# PLAN LOCAL D'URBANISME DE NANTERRE

## DOSSIER DE CONCERTATION

Déclaration de projet valant mise en  
compatibilité du PLU de Nanterre sur le Pôle  
de l'hôtel de ville de Nanterre

Carte zonage 1 a – PLU actuel

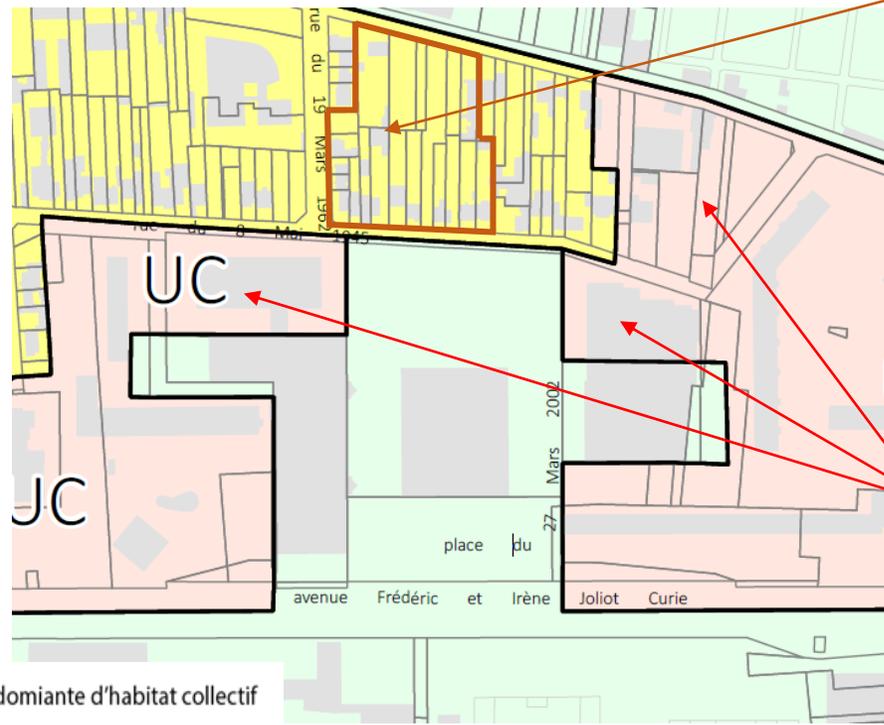
Emplacement réservé 97a :  
Maintien en zone UDa ou passage en zone UL en cours d'études : pour la création d'un groupe scolaire et avec éventuellement quelques logements.

- Passage en zone UC
- De la Tour B pour la transformation bureaux en habitation,
  - De la zone de l'ancien Restaurant Inter-Entreprises pour la restructuration des commerces et création de logements
  - ER 97B pour la création d'un équipement socio-culturel et de logements.

Carte zonage 1 a – PLU mis en compatibilité

Carte zonage détaillé 1 d – PLU mis en compatibilité

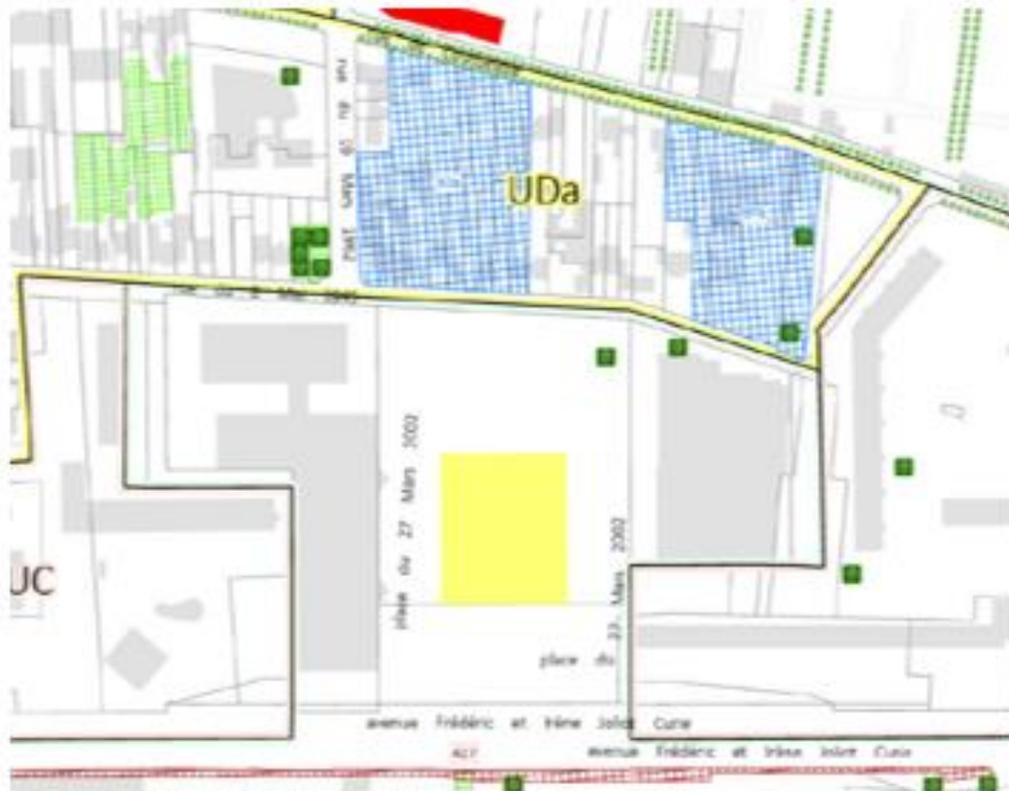
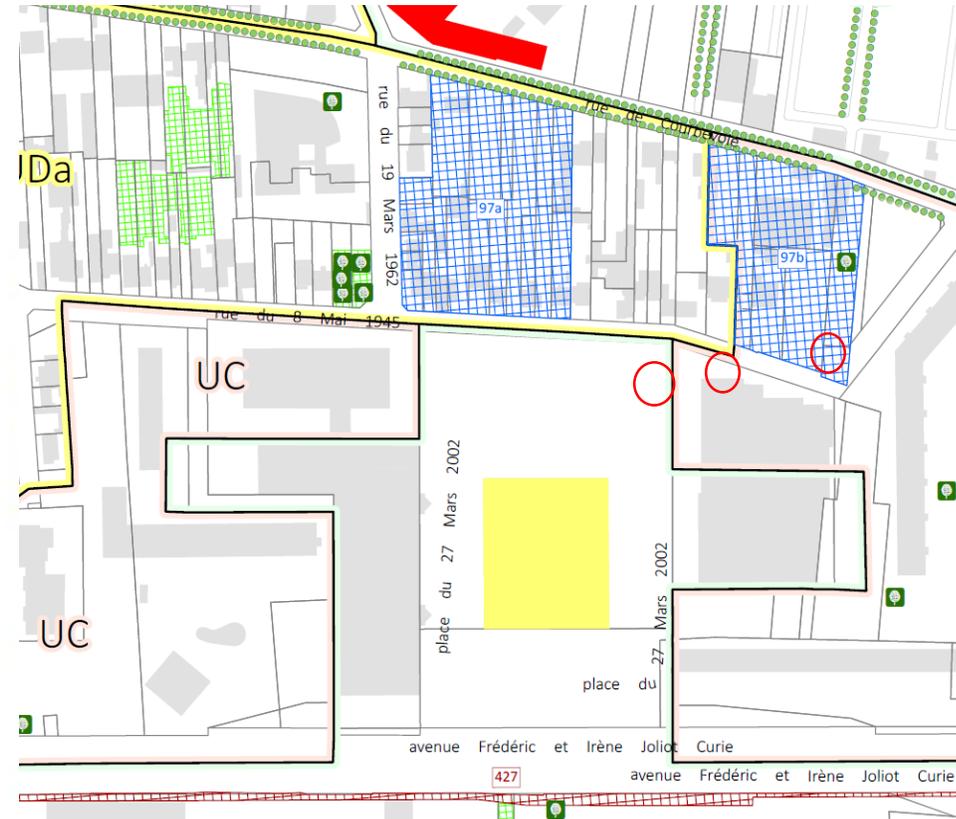
Carte zonage détaillé 1 d – PLU actuel
